Fichas Revisión **CTE**

S e p t i e m b r e 2 0 2 4

INTRODUCCIÓN

Figura 2.3 Ejemplos de encuentro del suelo con un muro

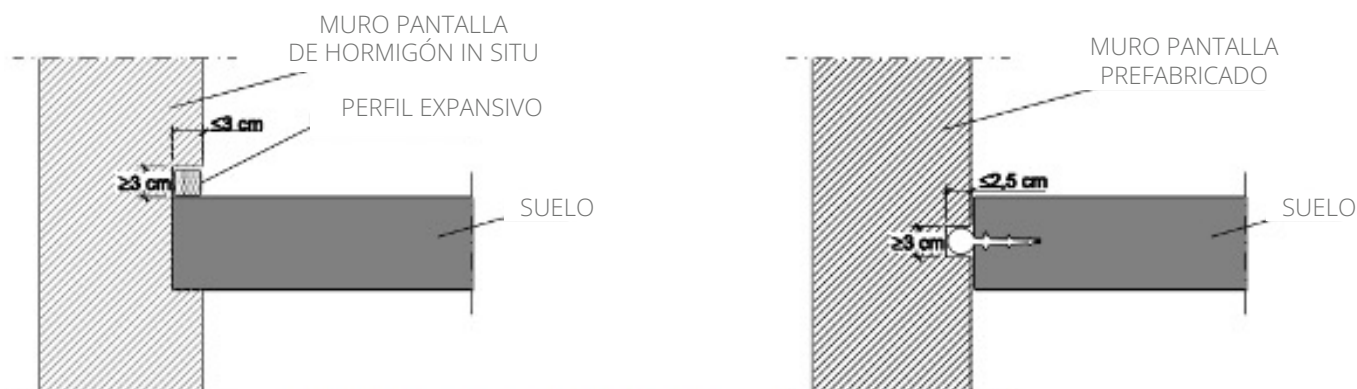
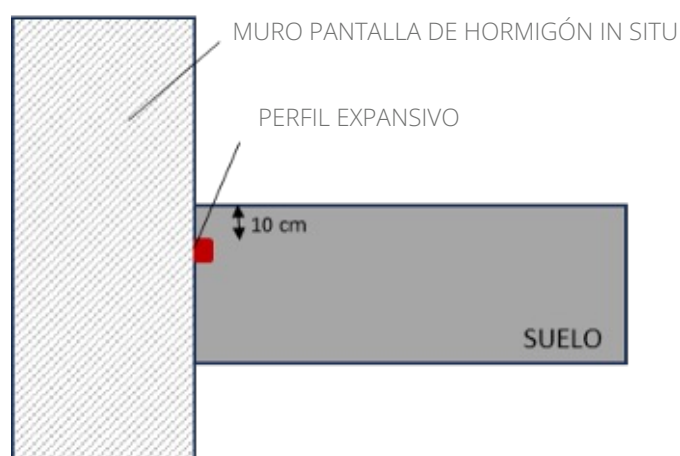
El detalle que se propone en la figura 2.3 está desaconsejado por todos los fabricantes e industriales especialistas.

Para encastrar la losa en la pantalla hay que realizar un repicado manual de esta una vez se realiza la excavación, lo supone el riesgo de generar una vía de entradas de agua a través de las armaduras.

Abrir roza y encastrado de losa, es un trabajo para realizar de forma manual, sobre un hormigón que suele de alta resistencia (pantalla).

Los perfiles expansivos trabajan confinados entre hormigones, colocado en la situación del croquis de la figura 2.3 no funcionan porque no queda delimitada su capacidad de expansión y el gel que producen al hidratarse no se colmata la junta y los poros del hormigón.

- Modificación de las indicaciones del punto 3 y de la figura 2.3 suprimiendo el requisito de realizar encastramiento y modificando la situación del perfil expansivo para que quede confinado entre hormigones, y sin necesidad de realizar roza.
- Incluir la opción de colocar más de un cordón o elementos adicionales como cordones de vacío para reforzar la estanqueidad del encuentro.

Figura 3.4 Ejemplos de disposición de aspiradores mecánicos

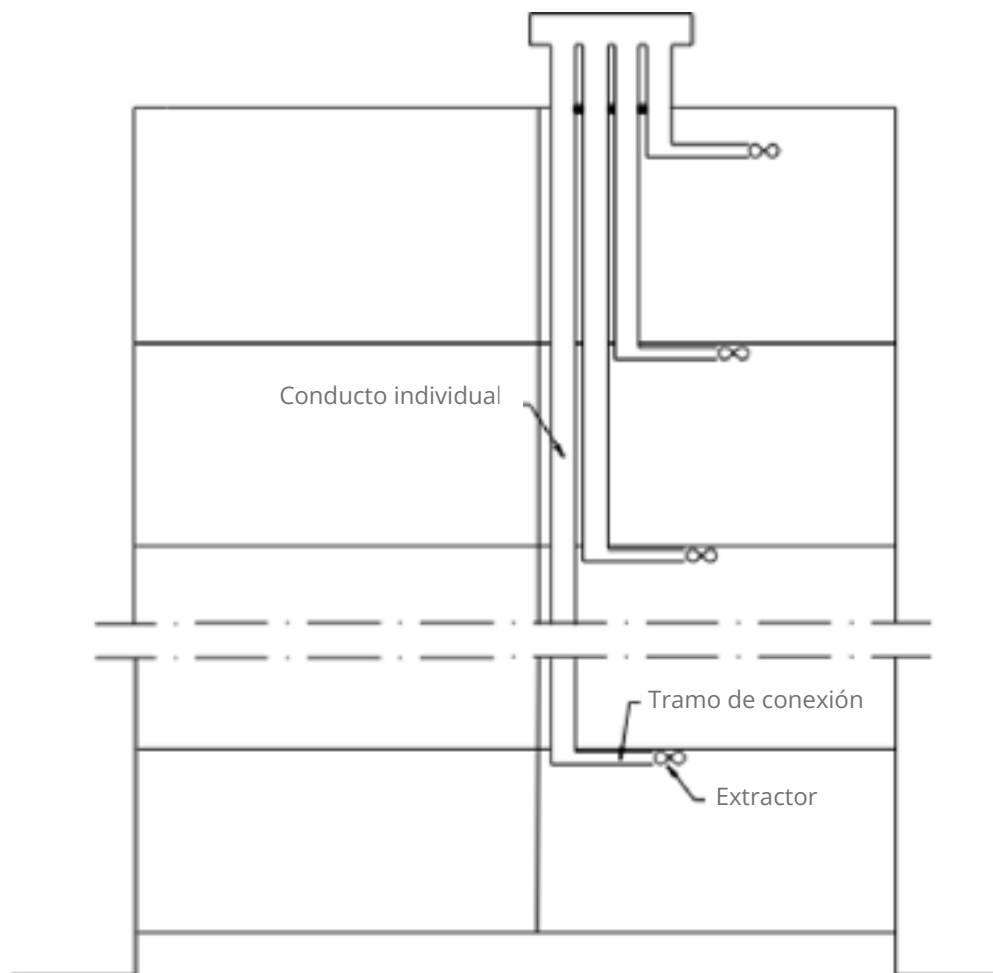
Hemos percibido cierta confusión al interpretar este punto y los 2 esquemas recogidos en la norma no representan el esquema de instalación más habitual..

(Añadir en la figura 3.4 el siguiente esquema semejante al de campanas de extracción)

Conductos de extracción individuales por vivienda con aspirador mecánico por vivienda

Véase como ejemplo el caso de Tres cantos (Madrid)

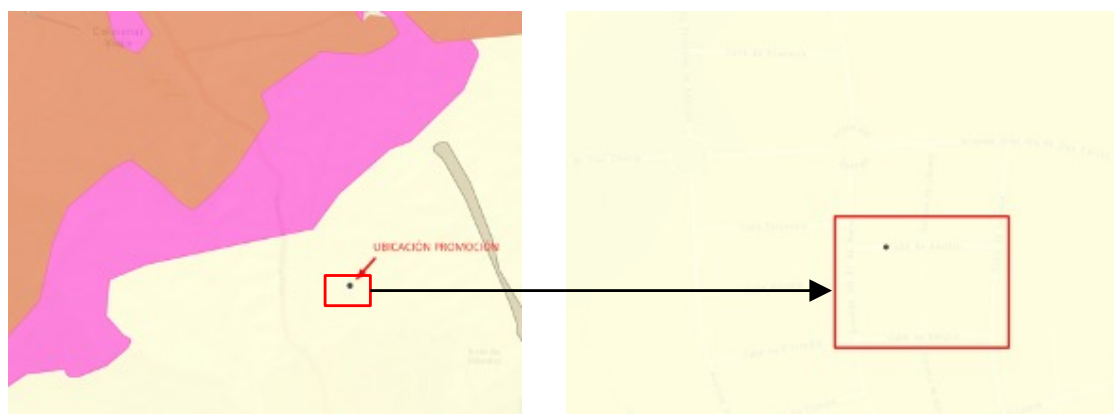
El Consejo de Seguridad Nuclear (CSN), fuente de la que bebe CTE para elaborar el listado, tiene publicados en su página web, mapas donde se muestra que dentro del mismo municipio se pueden dar distintas zonas de potencial del radón, pudiendo estar alguna de ellas por debajo de los niveles de referencia marcados para que las protecciones frente al radón sean de aplicación.

Se solicita, que para definir las zonas de aplicación del DB HS6, sean de aplicación los mapas del CSN, definiendo un rango mínimo en Bq/m³ para la aplicación de las medidas de protección frente al radón

Extracto del CTE, Tabla D.3. Paramentos verticales:

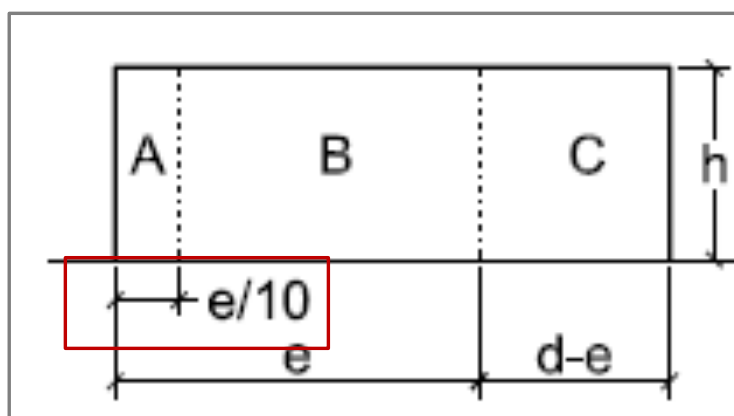
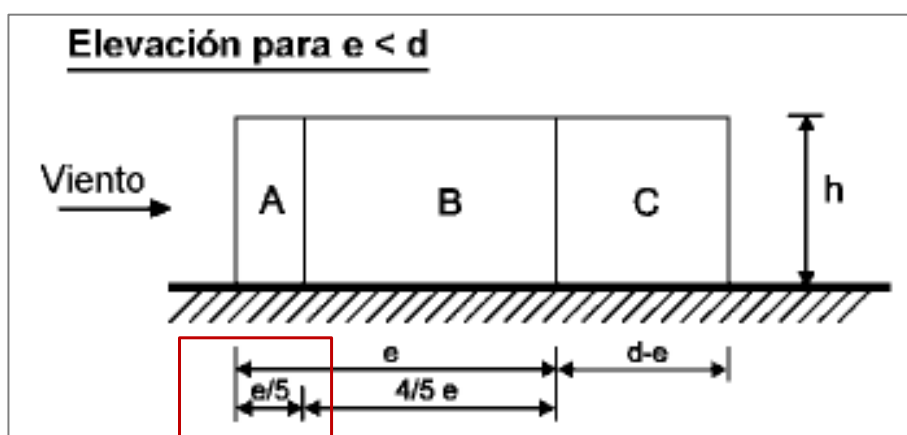
Los valores están tomados del eurocódigo excepto por el ancho de la zona a, definido como $e/10$. Se considera que este valor es incorrecto puesto que en el eurocódigo es de $e/5$.

El ancho de zona A es la zona de mayor influencia de carga de viento para paramentos verticales. El ancho propuesto en los diagramas sería un 50% inferior que el ancho recomendado por el eurocódigo.
